SETNINGER I LINJEN
NORDLANDSBANEN KM 303,4

SETNINGER I LINJEN

1. NORDLANDSBANEN KM 303,4 (Deres ref.: 4.5.59 -1284/3-55 B/Ra)
2. "- " 249,2 (" " 5.5.59 -1204/45 B/Ra)

NORDLANDSBANEN KM 303,44 SETNINGER I LINJEN
GRUNNUNDERSÖKELSE OG FORSLAG TIL UTBEDRING

<u>Bjørnstad, fylling</u> Nordlandsb. Km 303,4465 Grunnundersøkelse.	Målestokk 1:1000 1:200 1:100 1:50	Boret 0.aa Tegnet --	Mai 1959 Juni 1959
Norges Statsbaner – Banedirektøren Geoteknisk kontor Oslo 8 16 - 1959	Erstatning for:		
	Gk 2625		
	Erstattet av:

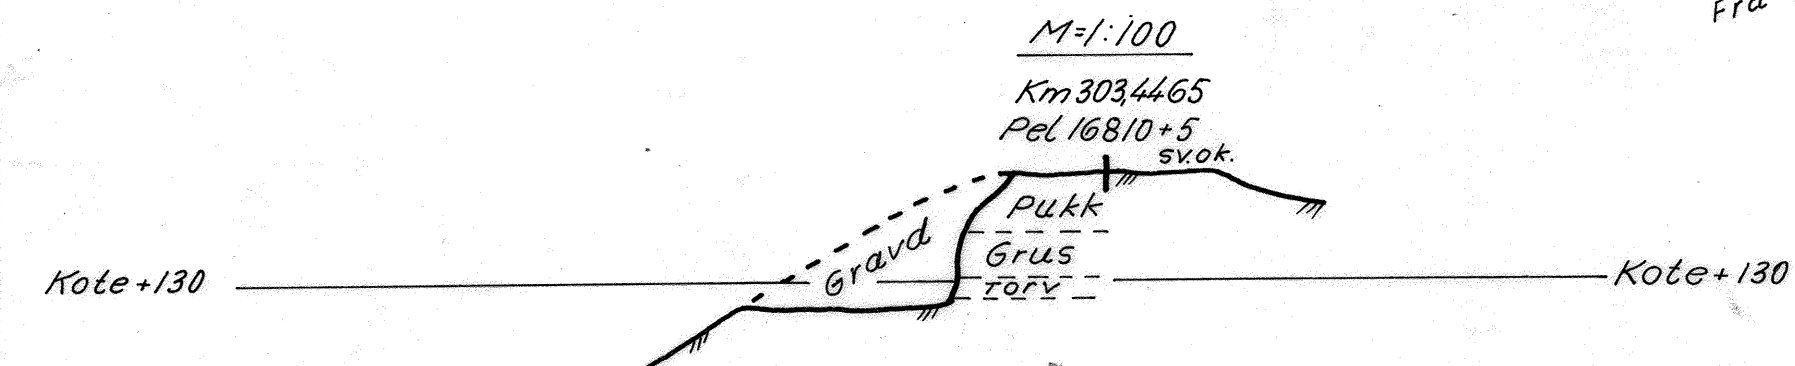
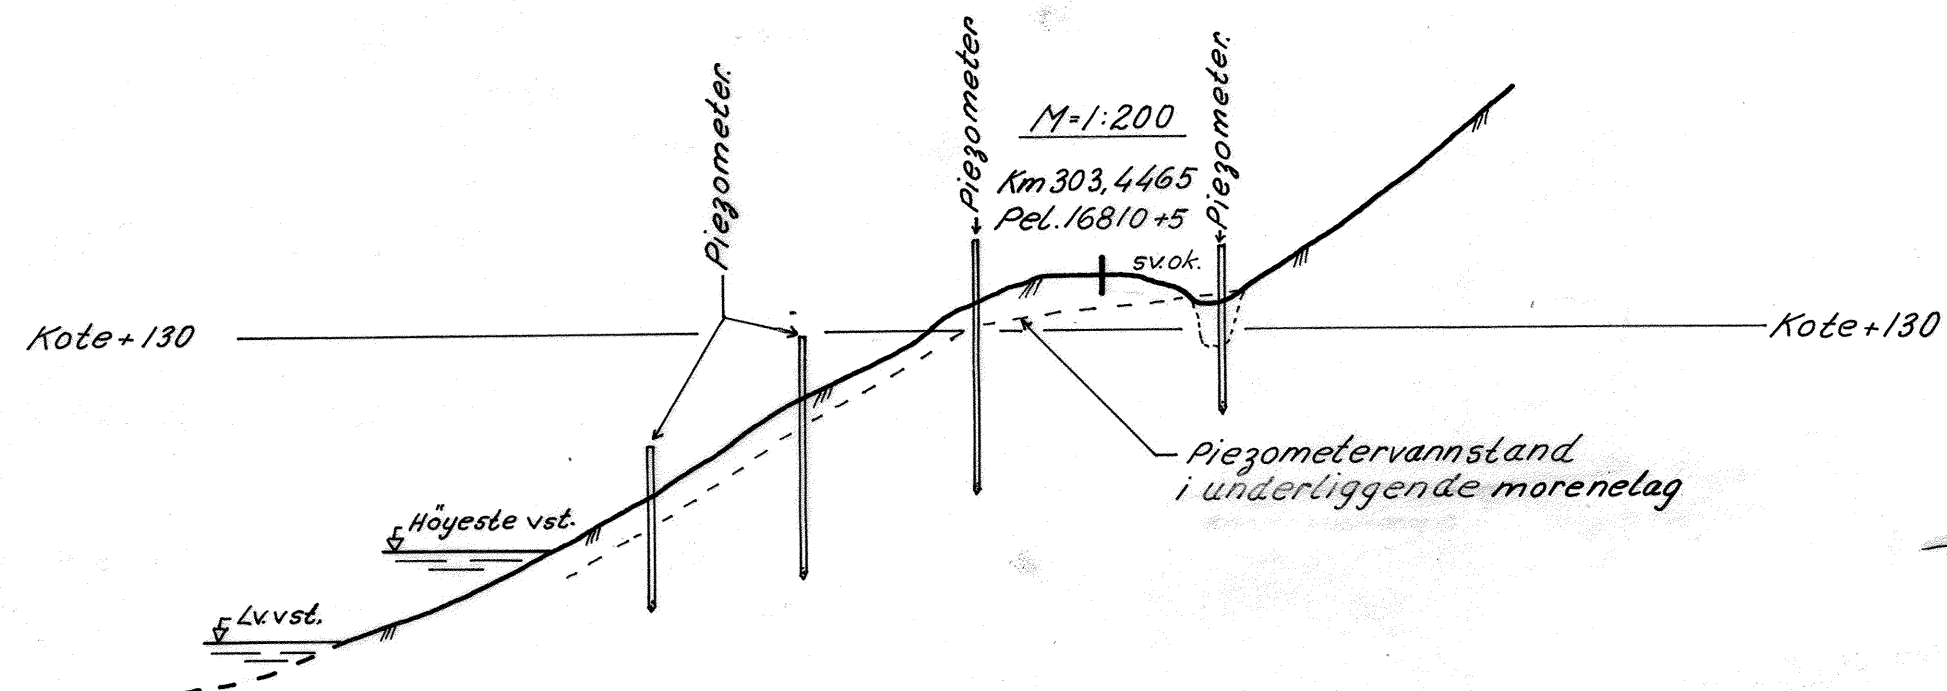
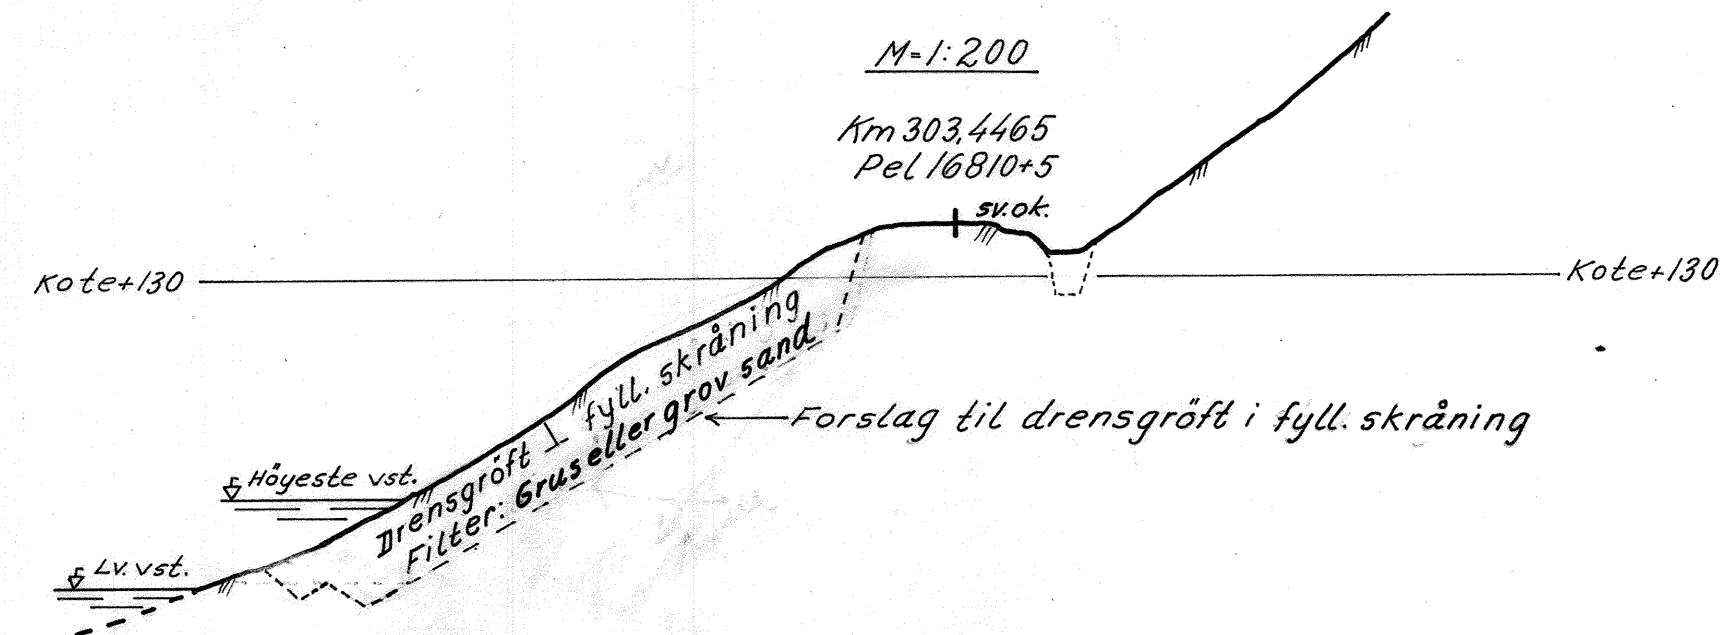
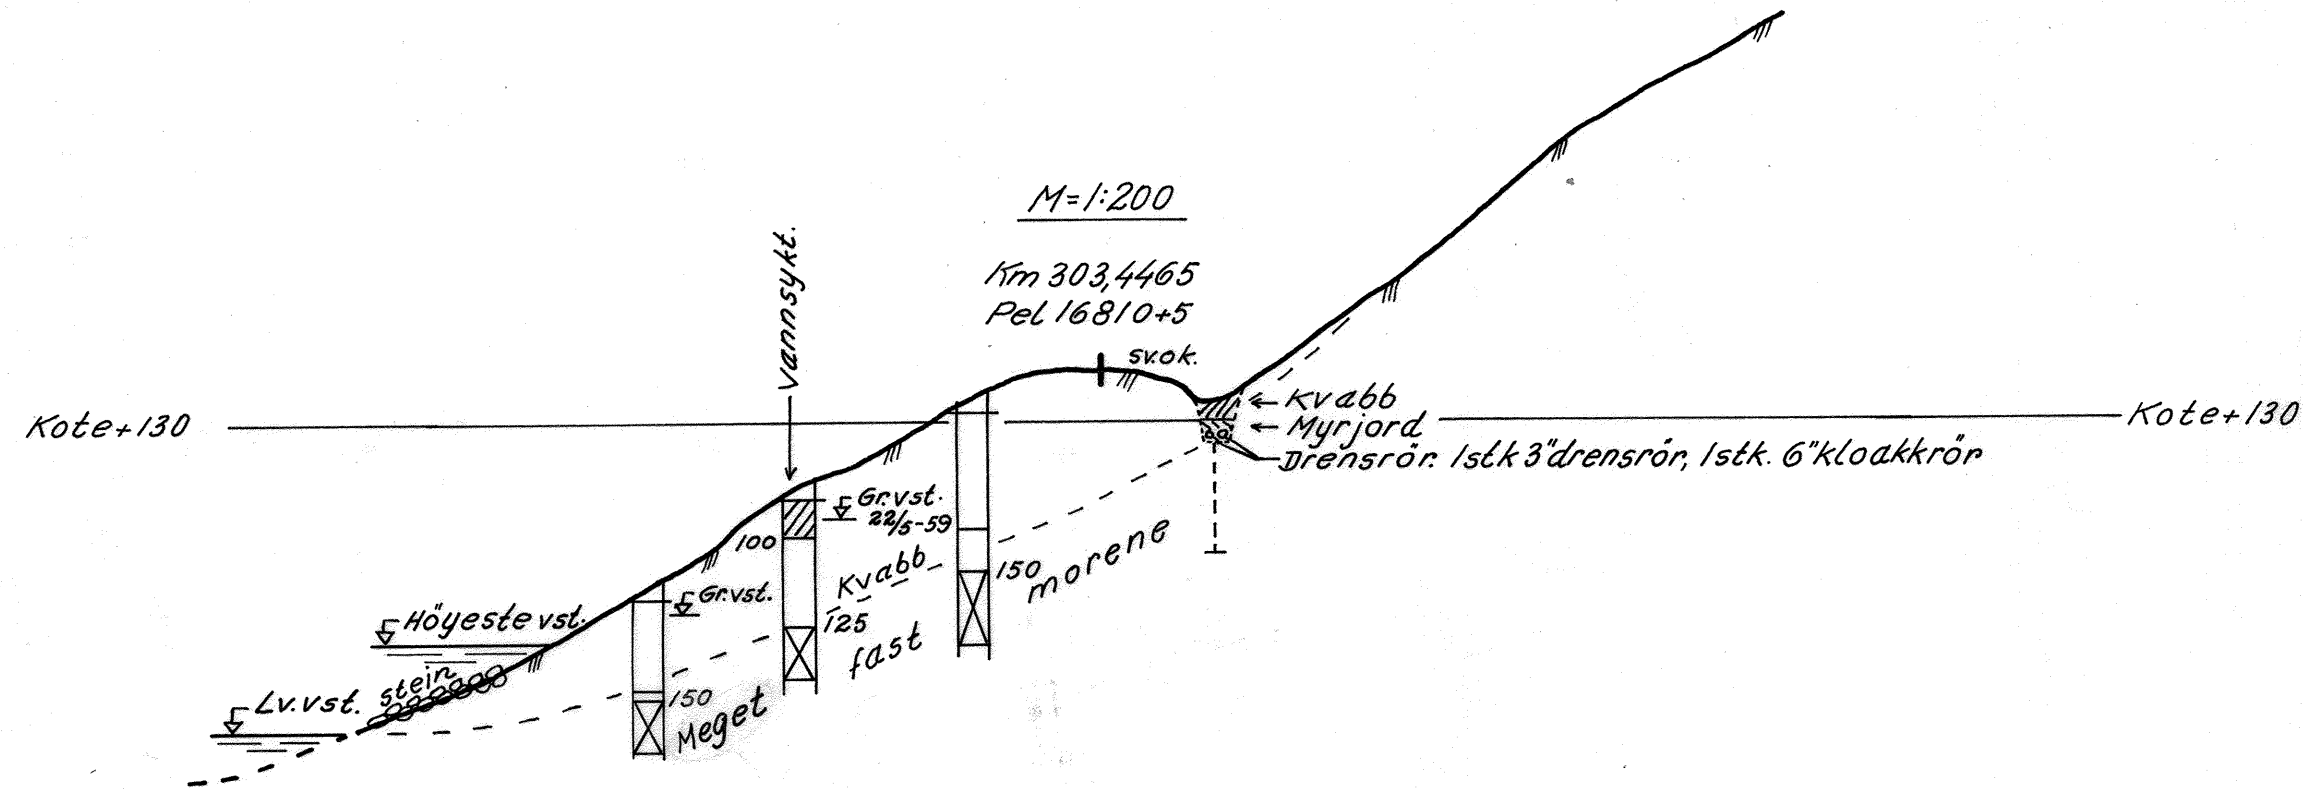
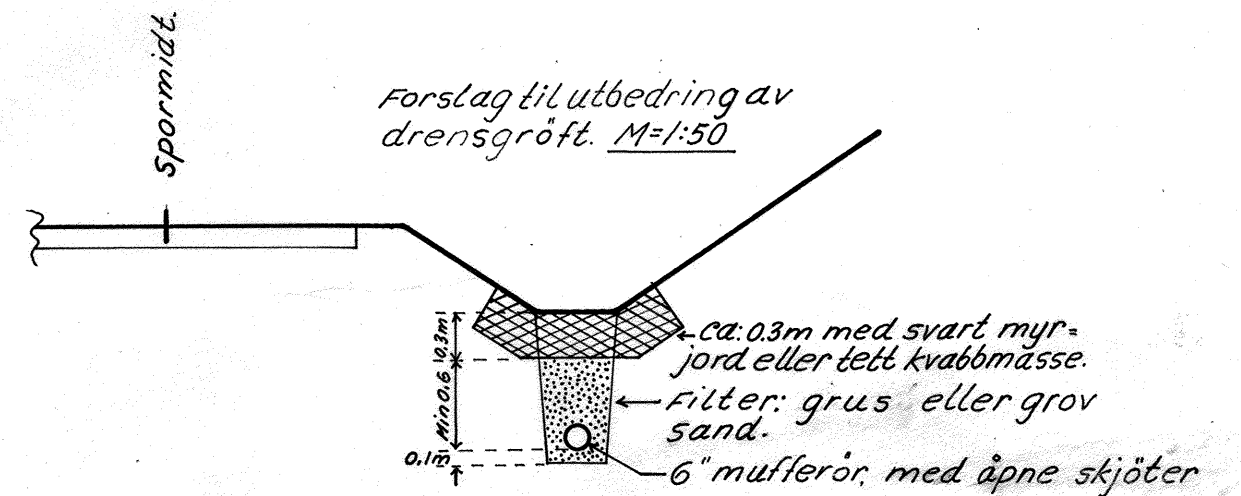
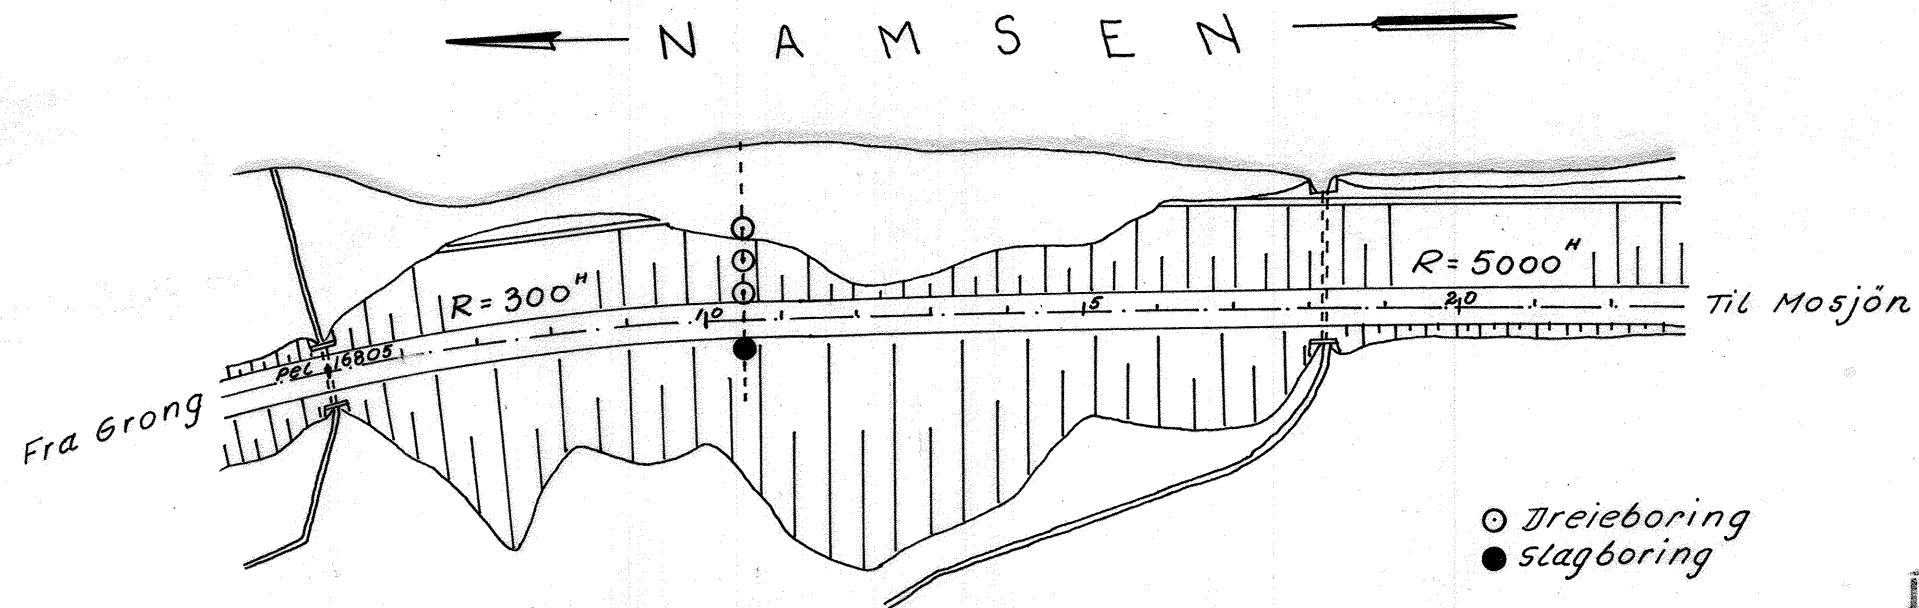
Grunnundersøkelser er utført etter en lang tørkeperiode i mai 1959 som vist på tegning Gk. 2625.

Dreiesonderinger i fyllingsskråningen viser at øvre 2-4 m tykt lag er løs kvabbmasse. En vesentlig del av dette laget er fyllmasse. Herunder er det meget fastmorenegrunn. Grunnvannstanden ble konstatert 0,7-1,0 m under overflaten, men kan nok i våte perioder stå høyere. En vannsyk utbuling midt i fyllingsskråningen bærer bud om det. Denne utbulingen sammen med en sakte glidning i fyllingsskråningen er den ytre årsak til setninger oppe i sporet.

Piezometermålingen er utført for å undersøke om det er overtrykk i dypereliggende lag. I fyllingsskråningen svarer piezometertrykket stort sett til den konstaterte grunnvannstand. ~~Det er folgelig hydrostatisk vanntrykk i de dypereliggende lag.~~ Det er folgelig hydrostatisk vanntrykk og ikke nevneverdig overtrykk i de dypereliggende lag. Under ./.

I venstre side av planeringen er underbygningen undersøkt ved oppgraving som vist i et tverrprofil med målerstokk 1:100. Regnet ovenfra er det 0,8 m puk, 0,6 m grus og 0,3 m torv, tilsammen 1,70 m. Det kan ikke være noen tvil om at traubunnen har sunket på venstre side og synkningen har tallstørrelsen 0,3 m.

Riktig utførelse av lukket drensrør under linjegrøft er vist til høyre på tegning Gk. 2625. I stedet for stampet svart myrfjord øverst bør det i enkelte tilfelle bli aktuelt på driftsbanene å bruke prefabrikkert og lamellert betongrenne i overensstemmelse med forslag på vedlagte tegning Gk. 2413.2.

Etter de foretatte undersøkelser ansees de gjentatte setninger ved km. 303,44 å skyldes vann gjennom linjen i de utfylte kvabbmasser. Vannet ansees helst å komme fra en lokal forsenkning i masseskiftingstrauet, men det er også mulig at vannet går under masseskiftingstrauet i dypere liggende jordlag. I det tilfelle har drensrøften på linjens høyre side en utilfredsstillende utførelse og er vel også for grunn. Det er ikke usannsynlig at man har et samspill av årsaker.

1. Grusfylt grøft i fyllingsskråningen, normalt på linjeretningen, i km. 303,4465 over den vannsyke kulen. Utførelsen er vist øverst til høyre på tegningen.

Slike grøfter bør være dype f.eks. minst 2 m, men kan gjerne være så smale som 0,60 m.

2. Øverrtløp fra masseskiftingstrau, spesielt hvor det er forsenkning i traubunnen. Et lengdeprofil av traubunnen på fyllingssiden vil vise hvor utløpene mest hensiktsmessig skal plasseres. Utløpene tas ned til underkant trau med bredde lik spadebredde og fylles med grus.

3. Det tas ny og dypere drensrør under linjegrøften

med utförelse som nevnt foran. Det antas tilstrekkelig
å utbedre grøften fra kum ved pel 16813+2 og bakover
til stikkrenne ved pel 16805.
